安全性向上評価の継続的な改善に係る会合での 意見交換事項への回答

関西電力株式会社

2021年2月9日

P R A 結果に基づく大飯3,4号機での検討事例（RCPシール機能の信頼性向上）

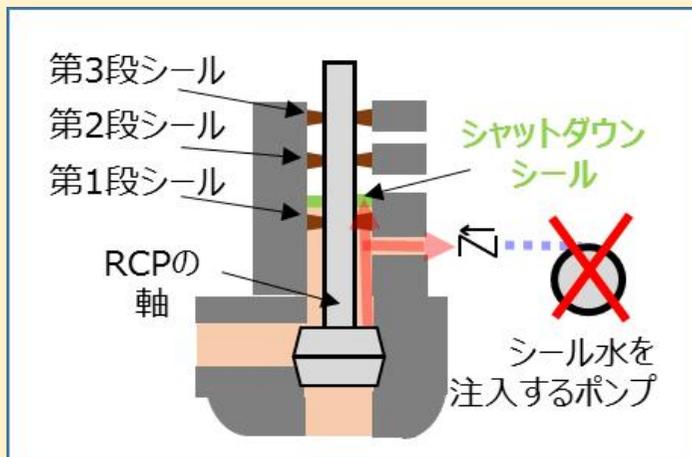
1. 確率論的リスク評価		
1.1	確率論的リスク評価の結果を踏まえ、設備や手順の改善対策等を行った結果として、 CDF 等が改善しているのであれば、そのような事例を次回具体的に説明して欲しい。	3,4頁
1.2	前回の資料で示されたハザード・フラジリティ評価の高度化、 SSHAC プロセスの確立及び確立後の手法見直しの考え方等の地震 PRA ・津波 PRA の評価手法の改善の具体的な計画及び内容を次回より詳しく説明して欲しい。	5,6頁
1.3	レベル3 PRA を安全性向上評価届出で実施することについて、事業者の考えを聞かせて欲しい。	7頁
1.4	炉心損傷後の条件付格納容器機能喪失確率を定義・分析・評価することは、更なる安全性向上策を検討する上でも有効な手段と考えるが、事業者の考えを聞かせて欲しい。	8頁
2. 被ばく評価		
2.1	被ばく評価の結果について、核種毎の放出タイミング、放出量、線量への寄与を届出書へ具体的に示すべきと考えるが、事業者の考えを聞かせて欲しい。	10頁
3. 安全裕度評価（ストレステスト）		
3.1	津波クリフエッジの評価において、建屋のシール部を超えた時点で一律に水没するとしているが、今後いずれかの時点で、より現実的な評価（具体的な浸水区画を考慮する等の評価）を行うべきと考えるが、事業者の考えを聞かせて欲しい。	12頁
4. 特定重大事故等対処施設の扱い		
4.1	特重施設導入後の PRA において、重大事故等への対応に特重施設を活用する場合のイベントツリー設定等の考え方を次回説明して欲しい。	14頁
4.2	地震時のストレステストにおいて、特重施設の系統毎（フィルタベント、下部炉心注水等）に頑健性を把握、確認すべきと考えるが、事業者の考えを聞かせて欲しい。	15頁

- PRAの結果を踏まえた設備の改善対策として、高浜3,4号機および大飯3,4号機の第1回安全性向上評価での追加措置としてRCPシャットダウンシール（以下 SDS）を導入した。
- 現在、PRAモデルへの反映作業を進めており、次回以降の届出で示していく予定である。

評価結果から重要度「高」として分類された

- ・原子炉補機冷却水系の機能喪失による炉心損傷
- ・格納容器過圧破損モードによる格納容器機能喪失

を安全性向上対策案を検討する対象として抽出

「RCPシール機能の信頼性向上」

をリスク情報を踏まえた追加措置として選定

敷地境界における実効線量の評価結果
(高浜 3、4号機の評価例：格納容器健全)

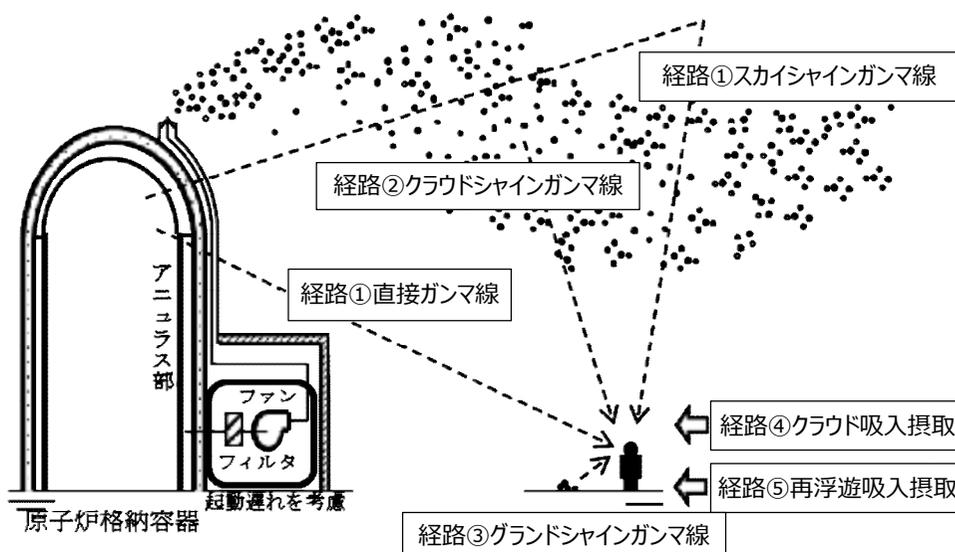
1. 確率論的リスク評価		
1.1	確率論的リスク評価の結果を踏まえ、設備や手順の改善対策等を行った結果として、 CDF 等が改善しているのであれば、そのような事例を次回具体的に説明して欲しい。	3,4頁
1.2	前回の資料で示されたハザード・フラジリティ評価の高度化、 SSHAC プロセスの確立及び確立後の手法見直しの考え方等の地震 PRA ・津波 PRA の評価手法の改善の具体的な計画及び内容を次回より詳しく説明して欲しい。	5,6頁
1.3	レベル3 PRA を安全性向上評価届出で実施することについて、事業者の考えを聞かせて欲しい。	7頁
1.4	炉心損傷後の条件付格納容器機能喪失確率を定義・分析・評価することは、更なる安全性向上策を検討する上でも有効な手段と考えるが、事業者の考えを聞かせて欲しい。	8頁
2. 被ばく評価		
2.1	被ばく評価の結果について、核種毎の放出タイミング、放出量、線量への寄与を届出書へ具体的に示すべきと考えるが、事業者の考えを聞かせて欲しい。	10頁
3. 安全裕度評価 (ストレステスト)		
3.1	津波クリフエッジの評価において、建屋のシール部を超えた時点で一律に水没しているが、今後いずれかの時点で、より現実的な評価 (具体的な浸水区画を考慮する等の評価) を行うべきと考えるが、事業者の考えを聞かせて欲しい。	12頁
4. 特定重大事故等対処施設の扱い		
4.1	特重施設導入後の PRA において、重大事故等への対応に特重施設を活用する場合のイベントツリー設定等の考え方を次回説明して欲しい。	14頁
4.2	地震時のストレステストにおいて、特重施設の系統毎 (フィルタベント、下部炉心注水等) に頑健性を把握、確認すべきと考えるが、事業者の考えを聞かせて欲しい。	15頁

- 安全性向上評価届出書に記載する敷地境界付近における公衆の個人の実効線量については、格納容器破損防止対策等の安全性向上対策の有効性を示す一つの指標と認識している。
- 届出書に記載している被ばく経路毎の線量評価結果は、敷地境界外における防護措置の改善検討のための一助になるものと考えている。

- 他方、ご指摘の核種毎の被ばく線量評価については、特定の核種に対して有効な防護措置がある訳でないことに鑑みると、防護措置の改善検討に対しての重要性は高くないものと認識している。

■ 津波シナリオ区分及び1次系建屋浸水有無別の炉心損傷頻度

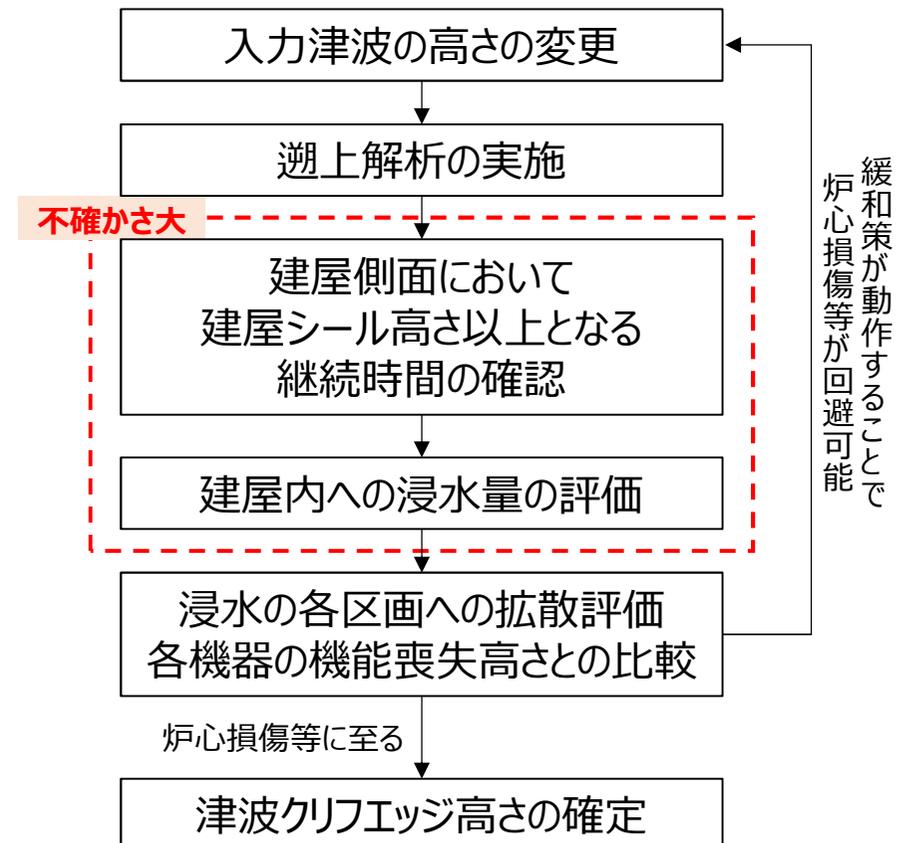
3.1 より現実的な津波クリフエッジ評価について

- 建屋に浸水し炉心損傷に至るシナリオが絶対値として低頻度（**1E-09**オーダー）であり、現時点においてより現実的な評価を行う優先度は低いと考える。
- 仮に評価をする場合、津波高さを変更し、津波が建屋側面において建屋シール高さ以上となる継続時間、開口部面積等から、浸水量を、また、それが各区画でどの程度拡散するかの評価を行った上で、各機器の機能喪失高さとの関係性を求める必要があり、クリフエッジを求めるまでに、津波高さを遡上解析、上記評価を繰り返し行う必要があることに加え、評価自体の不確かさも大きいと考える。
- 津波に関する最新知見は引き続きフォローし、反映が必要な知見が得られれば、適切に反映する。

高浜3,4号機	大飯3,4号機
クリフエッジ	15.0m	9.9m
クリフエッジ超過の炉心損傷頻度 [/炉年]	7.2E-09	3.2E-09

※大飯3,4号機の津波のクリフエッジは9.9mであるが、津波シナリオ区分3が9.7m～11.4mであるため、クリフエッジ超過の炉心損傷頻度は区分3～5を合計して算出。
